Osservazione

al Progetto: Adeguamento via acqua di accesso alla stazione marittima di Venezia
e riqualificazione delle aree limitrofe al Canale Contorta Sant'Angelo
Codice procedura ID_VIP 2842

Osservazioni sul progetto di "Adeguamento via acqua di accesso alla Stazione Marittima di Venezia e riqualificazione delle aree limitrofe al canale Contorta Sant'Angelo" presentato dall'Autorità Portuale di Venezia". Codice procedura ID_VIP 2842.

Figura 9 – Sezione tipo delle velme

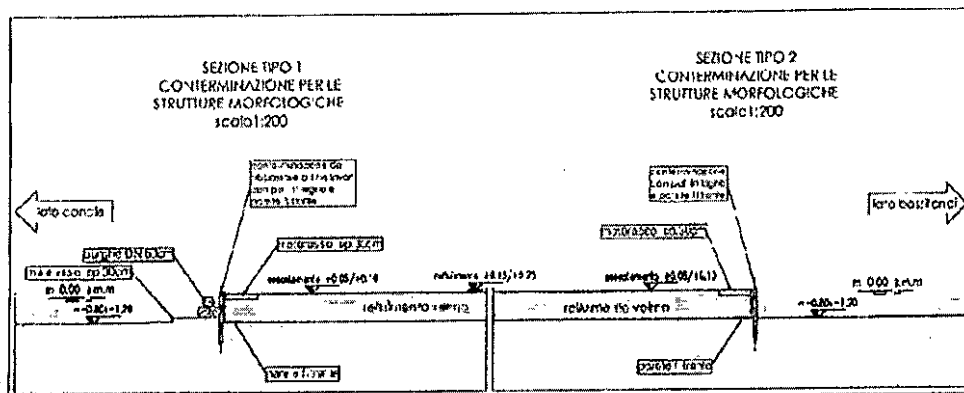
Nel progetto non è dato di capire se, a difesa del canale e dei bassifondi adiacenti, si intendano realizzare delle "velme" caratterizzate da una quota di -0.05~-0.10 m s.m.m. o delle "barene" con quota +0.05~+0.10 m s.m.m.. Non si capisce inoltre se per queste strutture morfologiche sia prevista o meno un qualche tipo di difesa contro l'erosione.

Nella Relazione Tecnica (49_810_000_00_REL_TECNICA.pdf) è riportata la seguente illustrazione nella quale sono indicate delle forme costruite definite “velme” con quota assestata di circa 5~10 cm al di sopra del medio mare e opere di conterminazione differenti a seconda che il perimetro affacci verso il canale o verso i bassifondi adiacenti.

Incomprensibile anche il motivo per cui le citate strutture morfologiche debbano avere quote (-0.05~-0.10 m s.m.m. oppure +0.05~+0.10 m s.m.m.) che la natura non prevede assolutamente. A

Un'ultima notazione riguarda le opere di conterminazione e di difesa di queste strutture (se si faranno, per altro, essendo indicate solo nella Relazione Tecnica e appena accennate nel documento che riporta una sezione tipo). Secondo logica si tratta di strutture che dovrebbero essere costruite con caratteristiche analoghe a quelle pensate, nell'ambito del più recente aggiornamento al Piano Morfologico, per difendere i bassifondi che si estendono ai lati del canale Malamocco-Marghera.

Figura 3 – Prima configurazione di progetto. Sezione del nuovo Canale Contorta S. Angelo (fonte: Studio di Fattibilità).

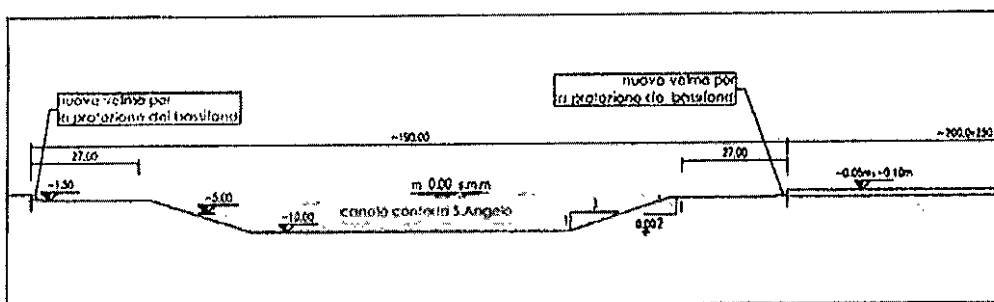
Nella relazione riguardante le indagini morfodinamiche, effettuate mediante modello matematico, (49_810_000_02_STUDIO_MORFOLOGICO.pdf) è, invece, riportata la seguente sezione trasversale relativa alla prima configurazione di progetto del canale.

1) non è riportata nessuna illustrazione della sezione tipo del canale con riferimento alla versione del progetto presentata alla VIA (cunetta di larghezza pari a 100 m)

2) le quote indicate per le “velme” (-0.05~-0.10 m s.m.m.) corrispondono comunque, come risulta inequivocabilmente dalla rappresentazione batimetrica riportata in figura 12, a quelle utilizzate nei calcoli illustrati nella relazione e riguardante la seconda configurazione di progetto. Nel calcolo, inoltre (come si evince dai risultati sintetizzati nelle figure del capitolo 8: “Risultati delle simulazioni con modello morfologico”), i bordi delle velme sono considerati erodibili (e infatti si erodono) e non sono dunque protetti. Nelle condizioni previste dal modello, dunque, è inevitabile attendersi che in tempi non troppo lunghi le strutture morfologiche previste siano destinate a essere distrutte, fino a scomparire¹.

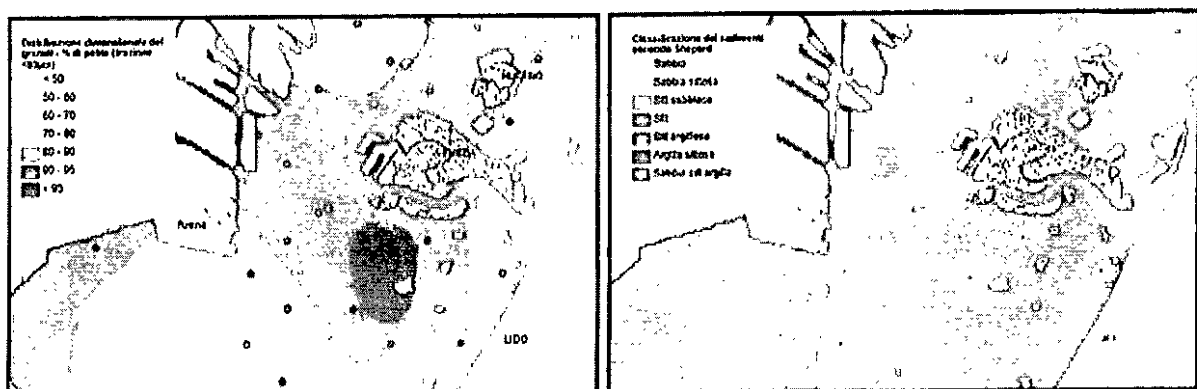
Nella figura seguente (tratta dall'Atlante della Laguna - <http://www.atlantedellalaguna.it/>) sono riportate alcune caratteristiche dei sedimenti presenti nell'area oggetto dell'intervento. A sinistra è indicata la percentuale di sedimento caratterizzata da un diametro inferiore a 63 μm : tale percentuale varia fra il 90% e il 95%. C'è da chiedersi per quale motivo nello "Studio Morfologico" si sia fatto riferimento a un diametro medio di 180 μm , che è il triplo di quello presente secondo la fonte citata. Nell'immagine a destra si evince poi che il sedimento presente è prevalentemente un limo argilloso, caratterizzato quindi da una coesione tutt'altro che trascurabile e non incoerente come quello ipotizzato nello studio.

E' probabile che il modello matematico commerciale utilizzato nelle indagini non possa descrivere il comportamento di sedimenti non rappresentabili con un unico diametro e parzialmente o totalmente coesivi, come dovrebbero essere considerati i sedimenti dell'area interessata dall'intervento.

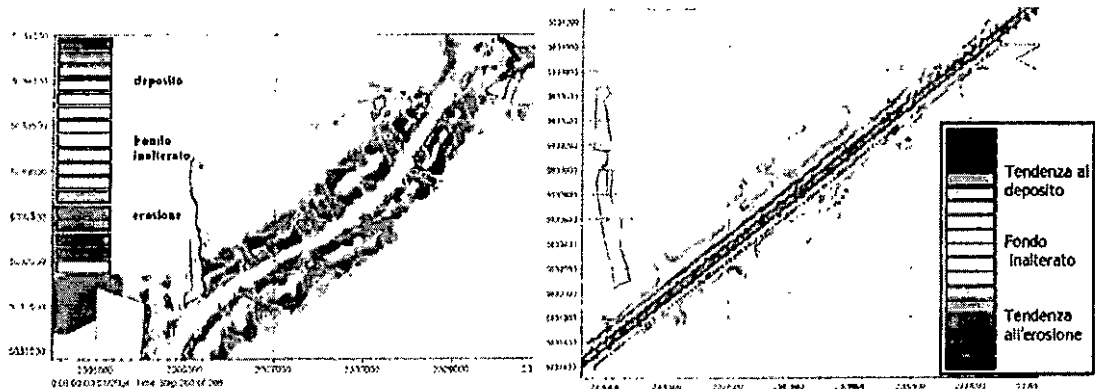
- 1) Nell'illustrare i risultati, sono presentate solo indicazioni qualitative sui processi di deposito o di erosione o sulle loro tendenze, senza alcuna indicazione di tipo quantitativo che permetta di valutarne, come è necessario, l'intensità (si veda ad esempio la figura riportata di seguito, tratta dal primo documento citato). Ci si deve domandare come sia possibile in queste condizioni condurre valutazioni ed esprimere giudizi in mancanza di un confronto che permetta di comparare in termini ingegneristici lo stato attuale (oltretutto non definito) con quello modificato in seguito all'intervento proposto.
- Con gli aggettivi qualificativi si va dappertutto e da nessuna parte, a meno che non si pretenda di rappresentare gli scenari analizzati con un alone di indeterminazione, che non è, tuttavia, accettabile per un'opera di tale importanza.

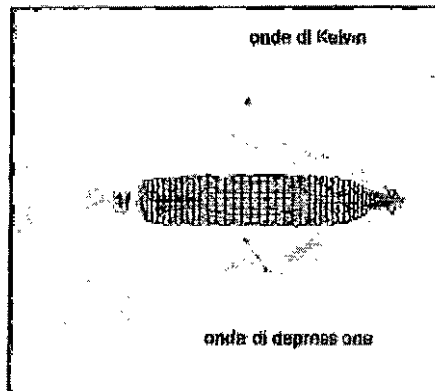
Il modello impiegato nelle simulazioni utilizza l'ipotesi di distribuzione idrostatica delle pressioni in direzione verticale, non considera pertanto gli effetti, di ordine superiore, legati alla pendenza e alla curvatura della superficie libera. Per questo motivo (e per il fatto che la griglia di calcolo non è sufficientemente raffinata) il modello non è in grado di simulare il più appariscente tra i sistemi d'onda determinati da un natante in moto, cioè le onde di Kelvin, di cui la figura successiva illustra un esempio.
